Uwagi do projektu drugiej aktualizacji Planu gospodarowania wodami na obszarze międzynarodowego dorzecza Odry

Legnica, 22 września 2021

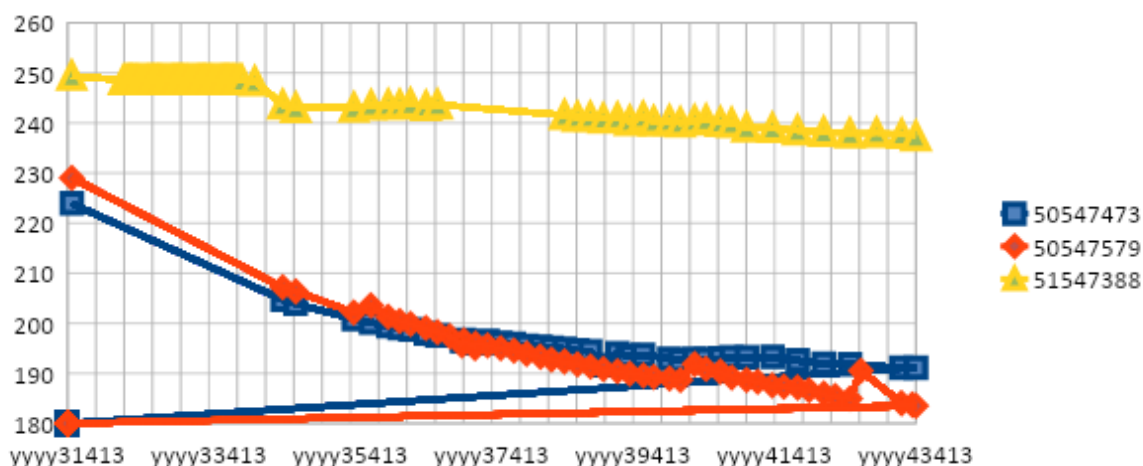
Spadek poziomu wód podziemnych JCWPd DE-2 Zittau-Görlitz na terenie Niemiec spowodowany przez KWB Turów jest również widoczny w otworach monitoringowych Zittau, 909A/85, GWL OU (50547579), Zittau, 903z/85, GWL ZiC (50547580), Zittau, 800/84, GWL ZiC (50547473), Zittau, 802/84, GWL ZiC (51547478), Zittau, 797A2/84, GWL ZiC (51547467), Zittau, P12z / 94, GWL OU (50557702), Zittau, P 14/94, GWL ZiC (51557704), Zittau, P 17/94, GWL ZU (51547708), Zittau, 532/83, GWL ZiB (51547388), Zittau, P 19 /94, GWL PGDZ (51547711), Zittau, P 19z/94, GWL ZiC (51547712), Zittau, P 19z2/94, GWL OU (51547713), i Zittau, 1149/85, GWL ZU (51547592).²²

Jak pokazuje wykres dostarczony przez Saksońską Agencję Środowiska, Rolnictwa i Geologii²³, poziom wód podziemnych w okolicach miasta Zittau obniżył się z powodu wydobycia o kilkadziesiąt metrów:

Podsumowując, w opinii Fundacji, biorąc pod uwagę powyższe, Projekt IIaPGW dla MODO należy uzupełnić o następujące informacje:

- Ze względu na trwające wydobywanie w KWB Turów istnieje ryzyko pogorszenia stanu ilościowego jednolitej części wód podziemnych DESN_NE 2 z dobrego na słaby w okresie planistycznym 2022 - 2027,
- Słaby stan chemiczny jednolitych części wód powierzchniowych DESN_674-3, DESN_674-4 i DESN_674-5 (część rzeki Nysy Łużyckiej) spowodowany jest trwającą eksploatacją w KWB Turów,
- Kontynuacja wydobywania w Turowie uniemożliwi osiągnięcie dobrego stanu chemicznego wód powierzchniowych DESN_674-3, DESN_674-4 i DESN_674-5 do 2027 roku,
- Stan chemiczny JCWPd DESN_NE 2 Zittau-Görlitz należy ocenić jako słaby na mapie A15 w projekcie IIaPGW dla MODO. Słaby stan chemiczny tego JCWPd spowodowany jest kwaśnym drenażem górniczym wywołanym przez odwodnienie KWB Turów.

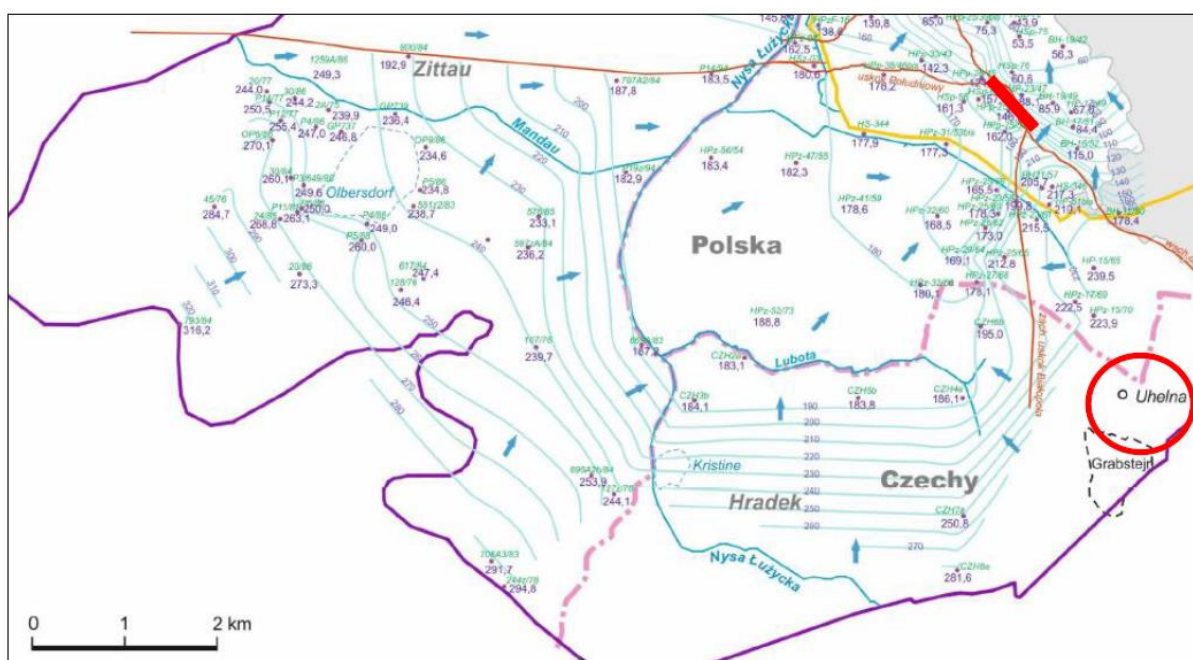
W 2019 roku Inwestor zaproponował budowę ekranu przeciwfiltracyjnego (podziemnej bariery hydraulicznej w międzywęglowej warstwie wodonośnej, tzw. „podziemna ściana”) w celu złagodzenia spadku poziomu wód podziemnych na terenach Czech i Niemiec. Idealnie powinien on służyć jako środek minimalizujący, aby złagodzić wspomniane powyżej negatywne oddziaływania na stosunki wodne w Czechach i Niemczech.²⁸ Zgodnie z decyzją OOŚ²⁹ podziemna ściana będzie miała długość 1100 m, wysokość 1 m, a głębokość min. 65 m w najwyższym punkcie i 117 m w najniższym punkcie. Przedsięwzięcie powinno być ukończone do 1 lutego 2023 r. Planowaną lokalizację podziemnej ściany zaznaczono na poniższym rysunku pogrubioną czerwoną linią (źródło: str. 48 dokumentacji OOŚ).

Na powyższym rysunku widać wyraźnie, że lokalizacja podziemnej ściany jest całkowicie nieodpowiednia w odniesieniu do ochrony czeskich i niemieckich zasobów wodnych. Ponadto

głębokość podziemnej ściany jest niewystarczająca, aby zapobiec odpływowi wód z trzeciorzędowych warstw wodonośnych, przez które odpływają wody zarówno z terytorium Czech, jak i Niemiec.

Mając na uwadze powyższe, zdaniem Fundacji, **spełnienie wymagań RDW (art. 4 i 11) wymaga korekty projektu podziemnej ściany tak, aby faktycznie chroniła dane ujęcia wody. Przede wszystkim należy stworzyć nowy model hydrogeologiczny w oparciu o aktualne dane (tj. dane z lat 2015 - 2021), aby zapewnić właściwe zaprojektowanie działań naprawczych. Dopiero wówczas możliwe jest przyjęcie takich środków, które zapobiegą przewidywanym oddziaływaniom eksploatacji górniczej na jednolite części wód.** Istniejąca konstrukcja podziemnej ściany jest całkowicie nieskuteczna w ochronie wskazanych części wód, co wynika z poniższych informacji.

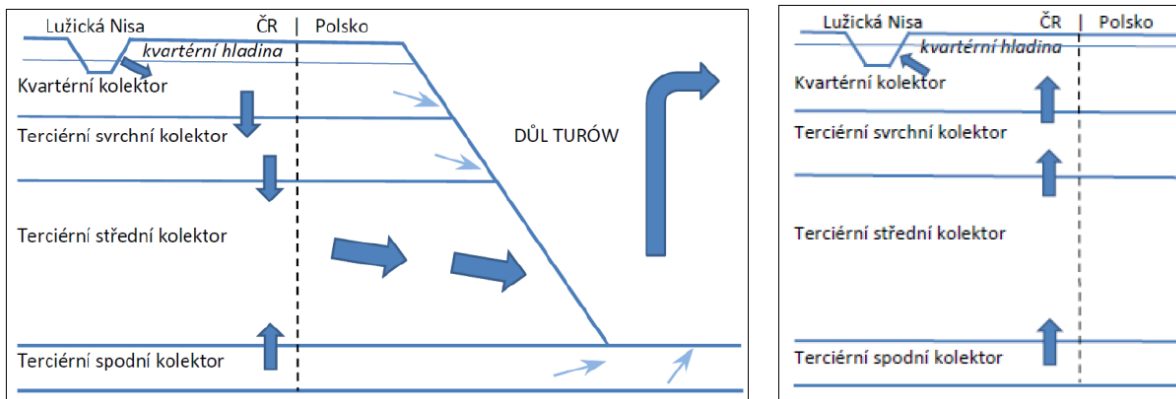
Jeśli chodzi o ochronę czeskiej JCWPd 14200, który rozciąga się również w okolicach Uhelnej (oznaczony czerwonym okręgiem na rysunku powyżej), albo projektowaną podziemną ścianę należy przedłużyć o około 3 km na południowy wschód, tak aby obejmowała ujęcie wody w Uhelnej, lub trzeba wybudować nową podziemną ścianę w pobliżu Uhelnej. Według badań przeprowadzonych przez CGS, woda czwartorzędowa z JCWPd 14200 przepływa z Uhelnej do Polski starym, ponownie odkrytym korytem polodowcowym, czyli bezpośrednio przez czwartorzędowy poziom wodonośny. Aby zapobiec jego dalszemu odpływowi, konieczne jest wybudowanie nowej podziemnej ściany o szerokości tego koryta (ok. 600 - 700 m).

Ponadto projektowana podziemna ściana nie jest wystarczająco głęboka. Chociaż tylko górna warstwa czwartorzędowego poziomu wodonośnego w JCWPd 14200, do której głębokości sięga podziemna ściana, dostarcza wody pitnej, należy zdać sobie sprawę, że pierwotny naturalny reżim niecki hradeckiej został naruszony wraz z otwarciem kopalni i wody podziemne czwartorzędowego poziomu wodonośnego spływają teraz do głębszych trzeciorzędowych poziomów wodonośnych ze względu na zmianę stosunków wodnych; stamtąd woda przepływa przez środkowy trzeciorzędowy poziom wodonośny i bezpowrotnie znika na terenie Polski.³¹ Ta zmiana przepływów wód podziemnych zaczęła być bardziej widoczna w 2017 roku. Pokazuje to poniższy rysunek. CGS odkrył, że woda w powiecie Uhelná wypływa również bezpośrednio z czwartorzędowej warstwy wodonośnej. Fakt ten nie został przedstawiony na rysunku, ale Fundacja zwraca na to uwagę dla kompletności informacji.

Podobný problém existuje v německé JCWPd DESN_NE 2, skąd voda rovněž przeplywa na teren Polski przede wszystkim przez trzeciorzędowe poziomy wodonošne, głównie przez najgłębszy trzeciorzędowy poziom wodonošny.³² Ježeli podziemna ściana ma mieć zdolność ochrony wód podziemnych na terenie Czech i Niemiec, powinna sięgać głębiej, co najmniej do poziomu głębokości najniższego trzeciorzędowego poziomu wodonošnego.

- Dostosowanie parametrów na podstawie danych uzyskanych z nowego modelu hydrologicznego lub wdrożenie innych działań w oparciu o nowy model hydrogeologiczny. Jest już jasne, że podziemną ścianę należy przedłużyć o około 3 km na południowy wschód, o odcinek, który obejmie JCWPd w Uhelnej, a jednocześnie rozbudować ją w taki sposób, aby zapobiegała wypływowi wód podziemnych z głębokiego trzeciorzędowego poziomu wodonośnego.

- Należy udowodnić, że ściana o zmienionych parametrach będzie w stanie zapobiec obniżaniu się poziomu wód podziemnych na terytorium Czech i Niemiec. W przeciwnym razie należy zaproponować inne środki zaradcze i zapobiegawcze, które pozwolą na osiągnięcie tego celu.

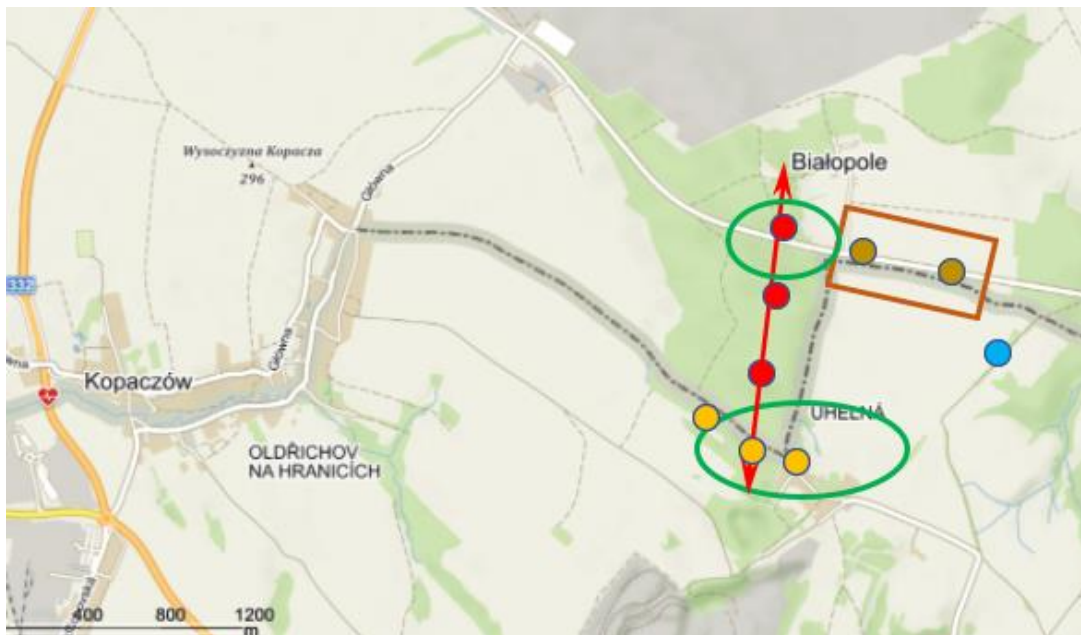
1) Rozbudowa sieci monitorującej stan ilościowy wód podziemnych na wschód i południe między kopalnią a Uhelną.

Fundacja proponuje usytuowanie nowych odwiertów monitoringowych wzdłuż linii zaznaczonej na poniższej mapie. Linia jest ważna, aby odtworzyć przebieg poziomu wody między Uhelną a krawędzią wyrobiska, a tym samym bezpośrednio powiązać zmiany poziomu wód podziemnych z wydobyciem. Monitoring czwartorzędowej warstwy wodonośnej powinien być wykonywany za pomocą co najmniej trzech otworów wiertniczych w osi odkrytego koryta lodowcowego, w którym stwierdzono odpływ wód z Czech do kopalni w Polsce. Do ustalenia stanu wód w głębszych warstwach wodonośnych należy zastosować układ liniowy trzech trójek otworów wiertniczych. Idealnie, powinno być w sumie pięć otworów wiertniczych czwartorzędowych (uzupełnionych czterema gotowymi otworami wykonanymi przez CGS) i osiem do dwunastu otworów wiertniczych w poziomach trzeciorzędowych. Przyjmując minimalistyczne podejście, należy wykonać minimum dwa do trzech odwiertów czwartorzędowych (patrz czerwone kółka na mapie poniżej), potrójny zestaw odwiertów trzeciorzędowych w pobliżu Uhelnej oraz potrójny zestaw odwiertów na skraju kopalni (patrz zielone elipsy na mapie poniżej).

- Czerwona strzałka wskazuje w przybliżeniu linię przekopanego koryta lodowcowego, przez które przepływają wody czwartorzędowe w kierunku kopalni. Wzdłuż tej linii Fundacja proponuje wykonanie trzech nowych odwiertów monitoringowych w odległości co ok. 400 m, aby zapewnić optymalne wyniki monitoringu. Nowe odwierty wykonane przez CGS mogłyby być wykorzystane na terenie Czech (zob. trzy odwierty zaznaczone na żółto na powyższej mapie).

- Dwie zielone elipsy pokazują lokalizacje dwóch potrójnych odwiertów do monitorowania trzeciorzędowych warstw wodonośnych (górnej, środkowej i dolnej). Dolna elipsa leży na terytorium Czech, a górna na skraju kopalni na terytorium Polski. Lokalizacja tej ostatniej nie jest związana z korytem polodowcowym i dlatego jest o wiele bardziej dowolna. Możliwe jest, że z przyczyn tektonicznych dolna warstwa wodonośna jest na danym obszarze słabiej rozwinięta lub w ogóle jej nie ma. W takim przypadku wystarczająca może być para otworów trzeciorzędowych.

- Brązowy prostokąt przedstawia krawędź kopalni po jej rozbudowie na południe. Należy tam umieścić otwory monitoringowe – minimum dwa płytkie otwory czwartorzędowe i dwa potrójne otwory trzeciorzędowe (lub dwie pary otworów w przypadku braku dolnej warstwy wodonośnej).
- Niebieskie kółko oznacza nowy odwiert wykonany przez CGS na granicy kompleksu krystalicznego. Wskazane jest również włączenie tego odwiertu do stałego monitoringu w celu monitorowania zmian poziomu wody w peryferyjnych częściach kompleksu krystalicznego.
- Zarówno lokalizacja odwiertów, jak i przebieg koryta lodowcowego mają charakter orientacyjny; poszczególne otwory wiertnicze powinny zostać zlokalizowane na podstawie szczegółowej analizy warunków geologicznych w rejonie oraz dokładnego przebiegu krawędzi i granicy kopalni.
